サービス 通信

富士重工業株式会社

NO. FAS 041

1. 標 題 ステアリング機構改善について
2. 適用機材 FA-200シリーズの機体で製造番号1号機~75号機迄の機体及び航技研機
3. 適用度 任意事項
4. 目 的 操向性の向上及び整備性の向上
5. 指 示
その1 ステアリング機構の新製、方向舵ペダルトルクチューブの改修及び胴体のステアリング通過部の変更
その2 ステアリング機構の新製、方向ペダルトルクチューブの改修、前脚のステアリング取付部の変更及び胴体のステアリング通過部の変更。
6. 実施時期 任 意
7. 承 認 航空局承認
8. 所要部品 本改修には下記部品が必要である。

図-1 作業要領図 - その1

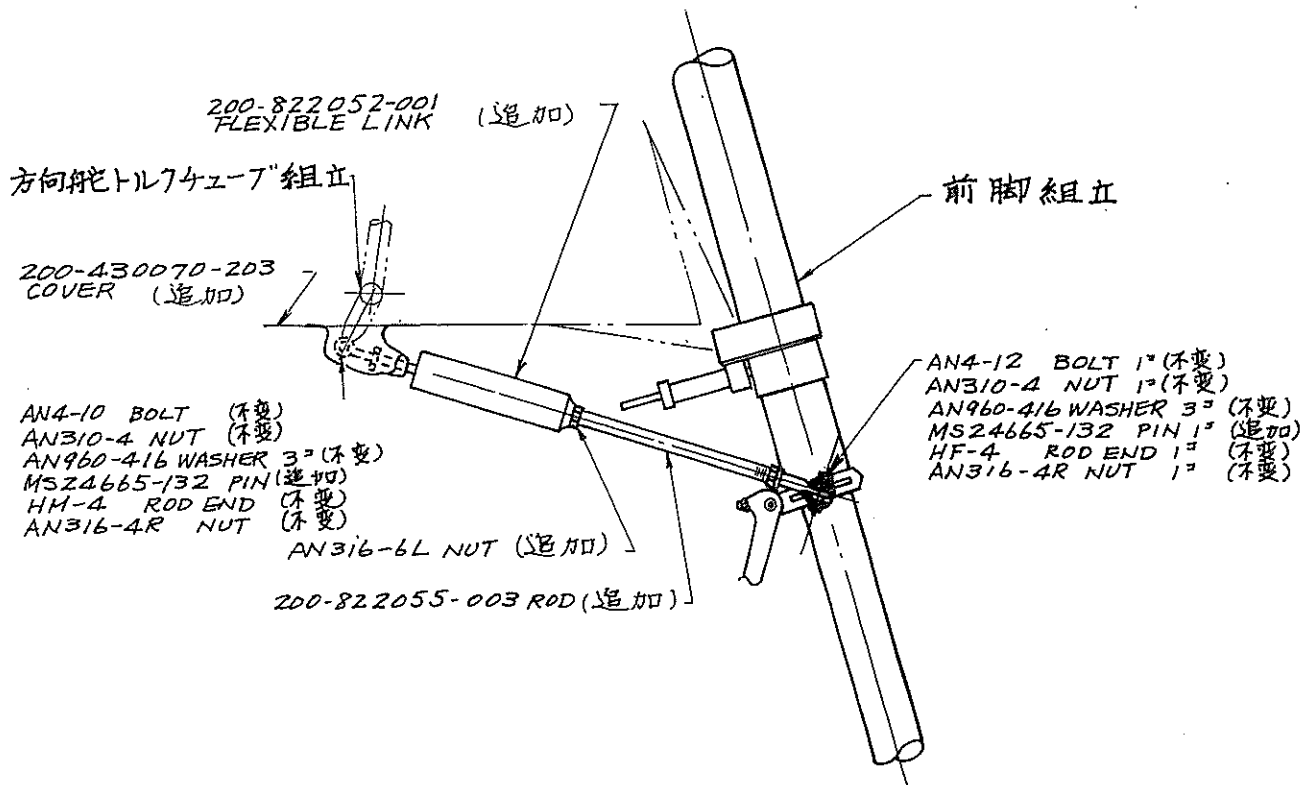
- 13-1-1 前脚外筒側及び方向舵トルクチューブ側からボルトAN4-12, AN4-10)各2ケ, ナット(AN310-4)4ケ, ワッシャー(AN960-416)12ケ, 及びピン(MS24665-132)4ケを取り外し「フレキシブルリンク組立(200-822018-001)2ケ, ケーブル組立(NAS-305R01-0117, NAS305R01-0104)各1ケ」を取り外す。

- 13-1-2 取り外したフレキシブルリンク組立, ケーブル組立からロットエンド(HF-4, HM-4)各2ケ, ロックナット(AN316-4R, AN316-42)各2ケを分離する。
- 13-1-3 胴-1点検カバー(200-430070-157)を取り外す。
- 13-1-4 方向舵トルクチューブ(後方)(200-524054-1)を図-2により修理する。

- 13-1-5 方向舵トルクチューブ(前方)(200-524053-1)を図-3により修理する。
- 13-1-6 新しいフレキシブルリンク組立(200-822052-001)1ケ, ロッド(200-822055-003)1ケを, 前項13-2で取り外されたロットエンド(HF-4, HM-4)各1ケ, ロックナット(AN316-4R)2ケ, 及びロックナット(AN316-6L)1ケを使用して組み立てる。

- 13-1-7 新しい胴-1点検カバー(200-430070-203)を取り付ける。
- 13-1-8 前項で組み立てたフレキシブルリンク組立, ロットをピストン側を後向きにして前脚外筒以前のケーブル取付位置右側耳金と, 方向舵トルクチューブ(前方)に, 前項13-1で取り外した部品, ボルト(AN4-12, AN4-10)各1ケ, ナット(AN310-4)2ケ, ワッシャー(AN960-416)6ケ及び新しいピン(MS24665-132)2ケで取り付ける(仮付にしておく)

- 13-1-9 方向舵ペダル中立位置(リクピン使用)のとき前脚が機軸線に対して平行になる様, ステアリングを調整する。
- 13-1-10 各々ナットを締付後正規に割ピンを取り付ける。
- 13-1-11 前脚の作動を点検し, 全系統スムーズに正規作動をするか確認する。

(以上図1~図3参照)

図-2 方向舵トルクチューブ (後部)

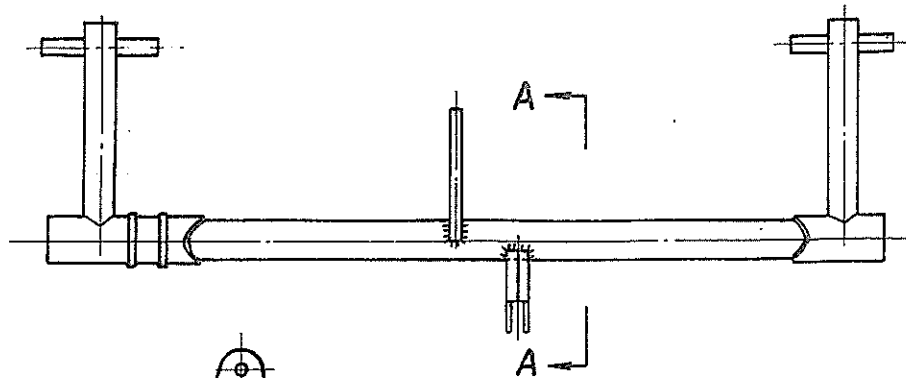
- 13-2-14 取り付けられた前脚組立にシミ-ダンパーを取り付ける。
シミ-ダンパーの締付ボルトのトルクは約180 IN LBSである。
- 13-2-15 機体をジャッキより取り卸す。
- 13-2-16 方向舵トルクチューブ(後方)(200-524054-1)を図-2に依り改修する。
- 13-2-17 方向舵トルクチューブ(前方)(200-524053-1)を図-3に依り改修する。

図-4 作業要領図 その2

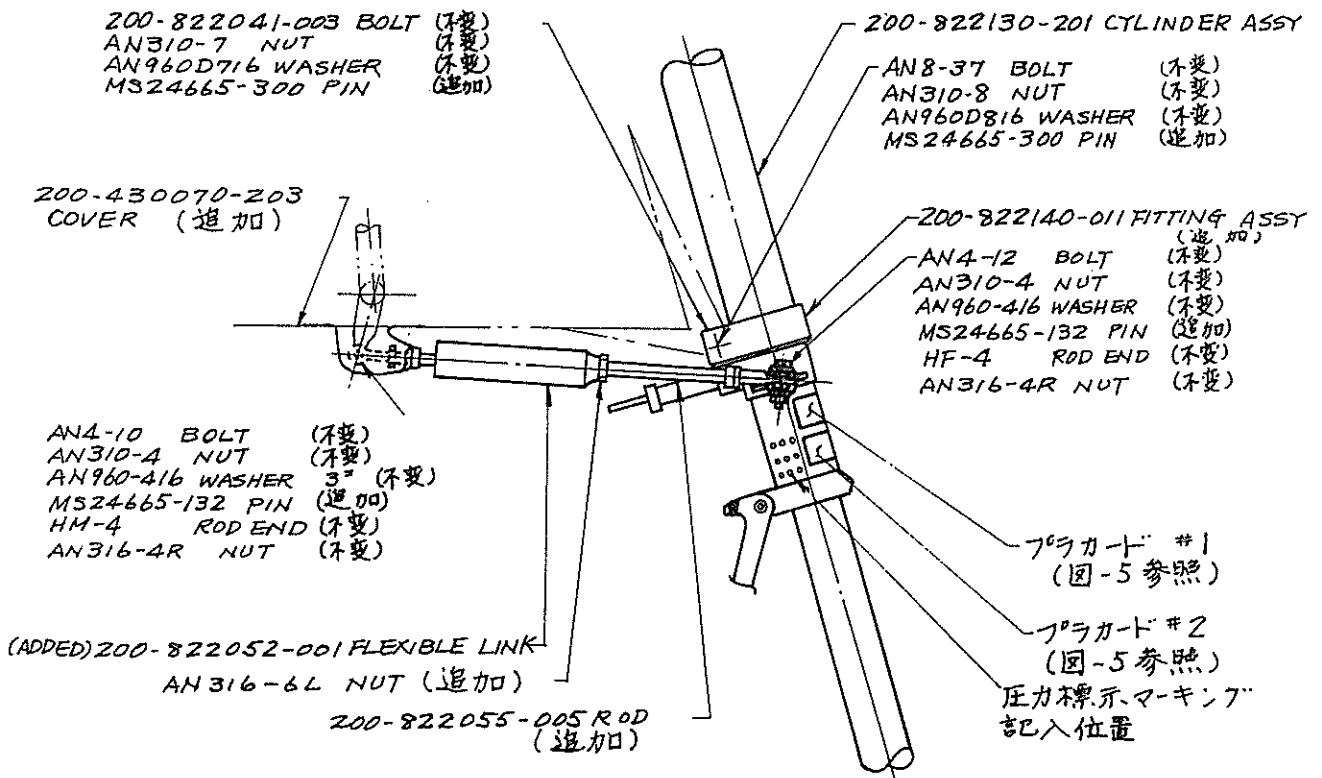
- 13-2-11 前脚組立をサービスマニュアル9-4-9項に依り組立る。
(分解されたOリングAN6227-6, AN6230-1, AN6230-2各1ケは全て交換である)このとき外筒組立(200-822130-101)を新型の外筒組立(200-822130-201)と交換する。新旧ブラカード(200-822176-003)を図-5の要領で刻印して図-4の指示位置にEC-870セメダインで接着する。又圧力標示マーキングを図-4の指示位置に図-6の要領で手書きして標示する。

(以上図 - 2 ~ 4 参照)
